ALLEGATO 1
INCONTRO PLENARIO
Dibattito Pubblico Lotto 1 PM228 - Genga
Linea ORTE – FALCONARA
Raddoppio PM228- Castelplanio
Fabriano, 30 giugno 2025

OGGETTO: Genga e Fabriano (AN): Raddoppio ferroviario PM228 – Castelplanio con bypass di Albacina – lotto1: PM228 - GENGA – Progetto di fattibilità tecnico-economica (CUP J21J05000000001).
Procedura di Dibattito pubblico (art. 40 e Allegato I.6 - art. 5, co. 1, lett. c - D.Lgs. n. 36 del 2023)
Proponente: RFI S.p.A
Referente per la tutela paesaggistica: Arch. Francesca Bruni
Referente per la tutela archeologica: Dott.ssa Federica Grilli
Trasmissione osservazioni preliminari

Oggetto: Progetto di Fattibilità Tecnica ed Economica (PFTE) “Linea Orte – Falconara, Raddoppio PM228 – Castelplanio. Lotto 1: PM228 - Genga. **Dibattito pubblico, trasmissione osservazioni. Contributo.**

ALLEGATO 8												
DIBATTITO PUBBLICO LOTTO1: PM228 - GENGA												
LEGENDA CASISTICHE: 1) ACCOLTA : Prescrizioni da recepire in fase di PE/REALIZZATIVA o già recepite nel PFTE 2) NON ACCOLTA : Prescrizione non pertinente/inerente alla procedura o non in linea con le normative vigenti 3) PARZIALMENTE ACCOLTE : Prescrizioni di cui si propone una modifica a

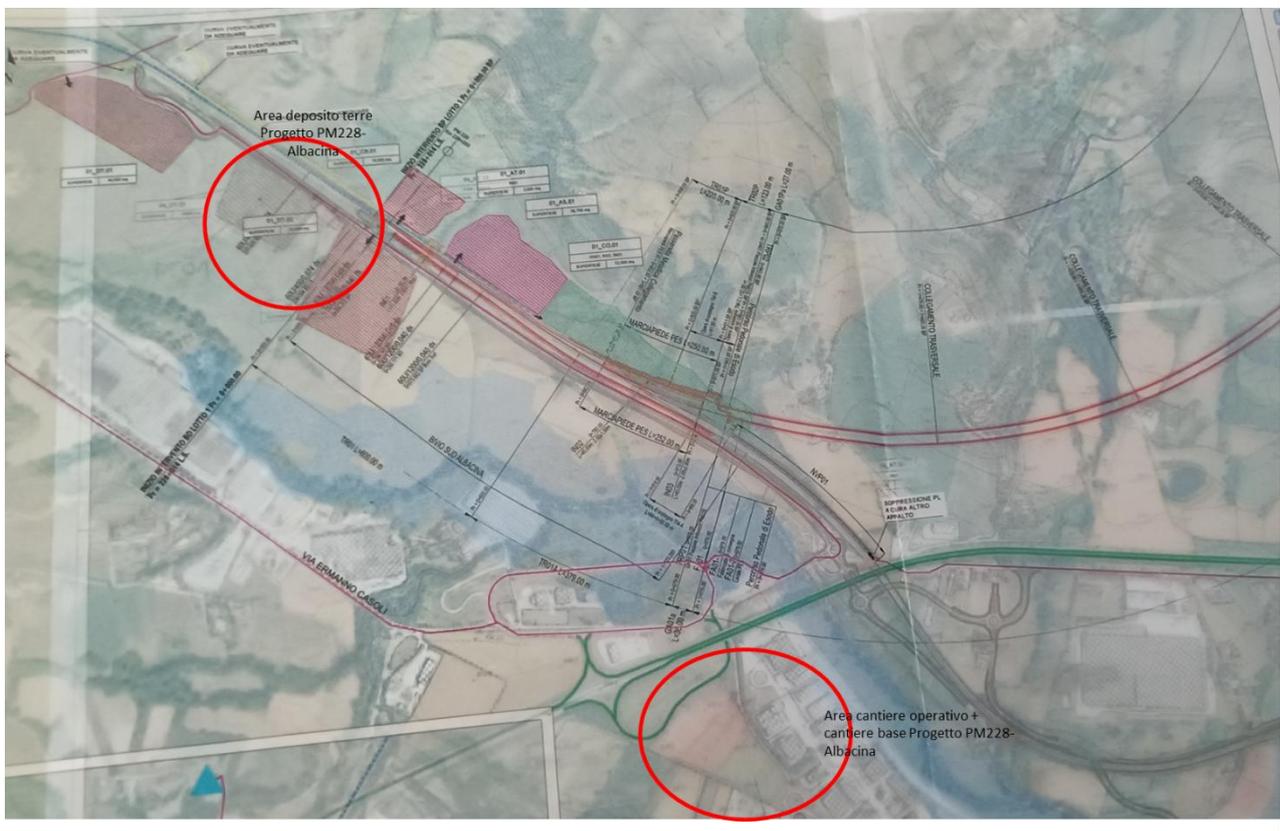
Si segnala che nella stessa area sono previsti i lavori di realizzazione della Pedemontana delle Marche - Tratto Fabriano Est (SS 76 Campo dell'Olmo) - Sassoferrato (SP16 Berbentina). Primo stralcio: Fabriano Est - Fabriano Ovest (AN261) per il quale è stato pubblicato in data 08/08/2025 l'Avviso di avvio del procedimento volto all'apposizione del

Inoltre si evidenzia che parte della zona oggetto degli interventi e della ubicazione delle aree di cantiere è ad oggi oggetto di una proposta tecnica di variante al PRG vigente approvata ai sensi della L.R. 19/2023 con deliberazione di consiglio comunale n. 33/2025.

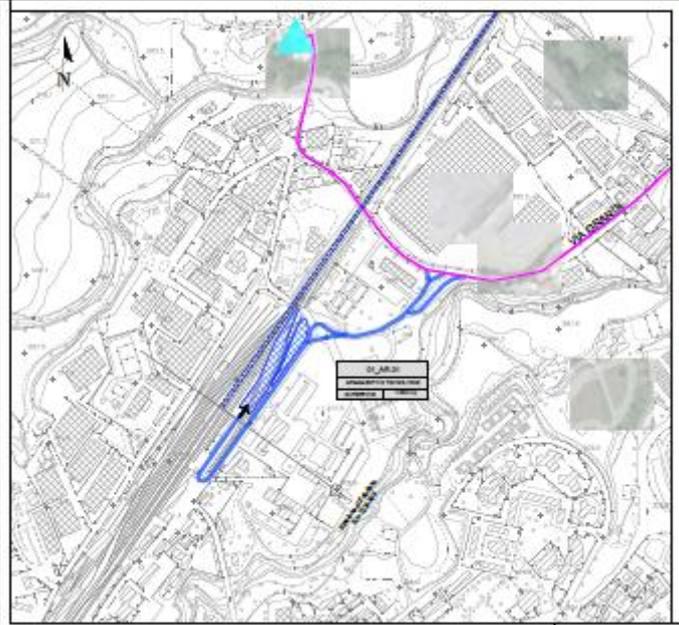
- le aree di cantiere sono localizzate in zone adiacenti alle aree di cantiere oggi occupate per la realizzazione del raddoppio PM228-Albacina in corso di realizzazione;

Durante gli incontri è stato evidenziato che tale scelta è derivata dal fatto che gli appalti dei lavori in essere prevedono che le aree occupate dai cantieri siano riconsegnate a fine lavori nello stato *ante operam*.

Tuttavia, considerato che le aree ad oggi sede dei cantieri subiscono importanti trasformazioni in termini ambientali e di infrastrutturazioni utili agli insediamenti in esse previsti, si evidenzia che al fine di limitare al massimo il consumo di suolo e la compromissione di ulteriori aree si ritiene necessario che lo studio relativo alla cantierizzazione, nelle successive fasi progettazione, tenga conto della eventuale disponibilità, di aree già idonee.

Soluzione Rotatoria Ø23 m

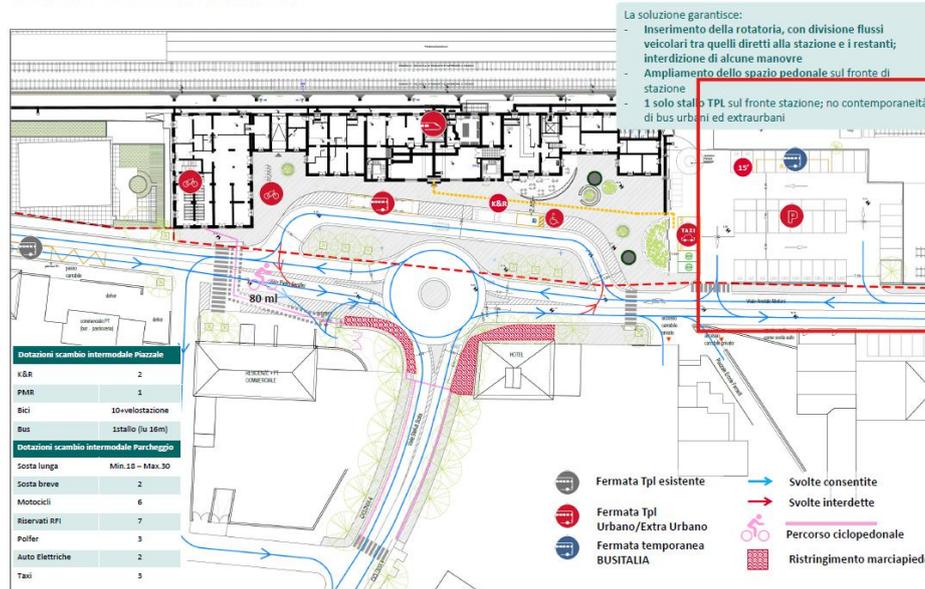
Relativamente al cantiere di armamento e nuove tecnologie si segnala che è attualmente in corso di progettazione (PFTE) da parte di RFI il restyling delle aree esterne alla stazione ferroviaria e che nell'area ove di passaggio dei mezzi per il carico/scarico materiale è prevista la realizzazione di un parcheggio a servizio dell'utenza ferroviaria.

Si ritiene dunque che la localizzazione e comunque la modalità di accesso dei mezzi all'area di armamento, debba essere revisionata/modificata.

1	Comune di Fabriano	OSSERVAZIONI - Mail del 21/08/2025	CANTIERI/GESTIONE TERRE e ROCCE DA SCAVO	Localizzazione e gestione delle aree di cantiere, in parte coincidenti con quelle già utilizzate per il raddoppio PM228-Albacina. Criticità ambientali, consumo di suolo e trasformazioni permanenti delle aree.	Prevedere il riuso di aree già infrastrutturate, riducendo consumo di nuovo suolo. Aggiornare e rivedere gli elaborati di cantierizzazione per tener conto di altri interventi concomitanti (Pedemontana delle Marche, varianti PRG). Modificare l'accesso dei mezzi al cantiere di armamento presso la stazione ferroviaria, dove è previsto un parcheggio a servizio dell'utenza, così da non comprometterne la funzionalità.	1. Il progetto di cantierizzazione è un'ipotesi che l'appaltatore in fase di PE, potrà confermare o modificare anche in funzione delle intervenute modifiche del territorio prevedendo eventualmente il riutilizzo di aree già infrastrutturate. Ciò nonostante si valuteranno, ove possibile, eventuali riposizionamenti. 2. Per quanto riguarda la contenporaneità di questo allapto con quello (attualmente in corso) del raddoppio ferroviario della PM228-Albacina, quest'ultimo terminerà entro il 2026, pertanto prima dell'avvio previsto dei lavori del Lotto1. PER QUANTO RIGUARDA LA PEDEMONTANA RISPOSTA A CURA RFI SULLA BASE DELLE INDICAZIONI FORNITE DA ANAS PER PM228-ALBACINA 3. La modifica dell'accesso all'area di cantiere verrà recepita	1		PFTE PER ITER

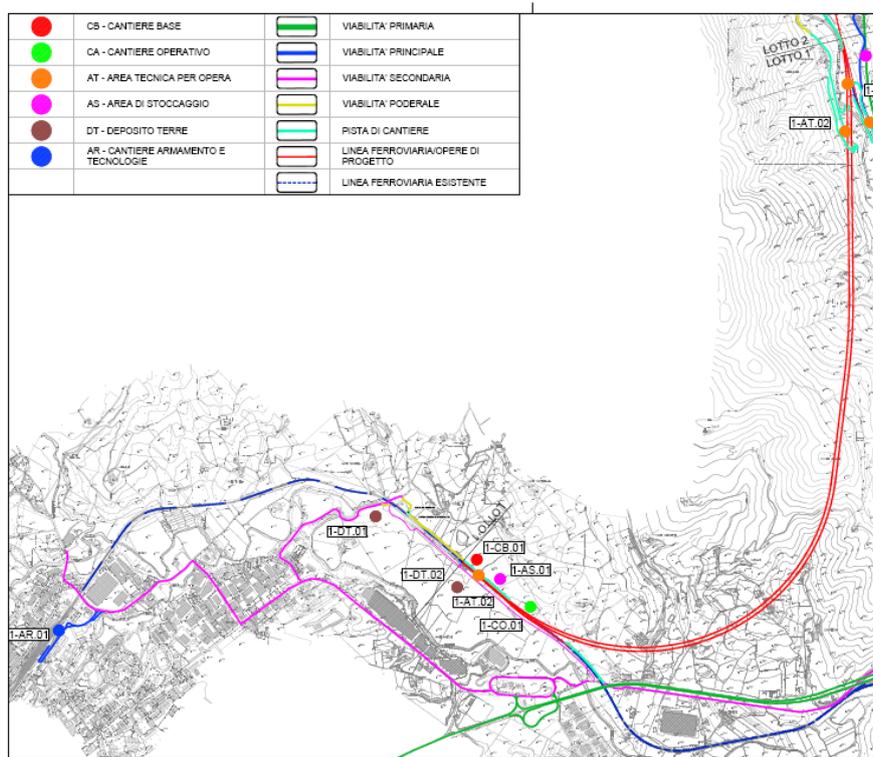
Vista la viabilità interessata dal conferimento dei materiali da scavo, la quantità degli stessi nonché i volumi di traffico previsti, si richiede che la documentazione di progetto sia integrata da uno studio trasportistico che verifichi l'adeguatezza del sistema viario indicato a sopportare il carico del volume di traffico pesante previsto¹ senza entrare in crisi ed eventualmente indicare soluzioni alternative.

Particolare attenzione andrà posta alla verifica statica dei ponti sul percorso di transito dei mezzi pesanti in relazione all'impegno "straordinario" dovuto al trasporto del materiale, nonché prevedere, ove necessario, opere di adeguamento e/o consolidamento dei manufatti esistenti.

Inoltre dovranno essere studiati i percorsi per i quali l'utilizzo delle strade comunali dovrà essere limitato allo stretto necessario a raggiungere la viabilità di ordine superiore.
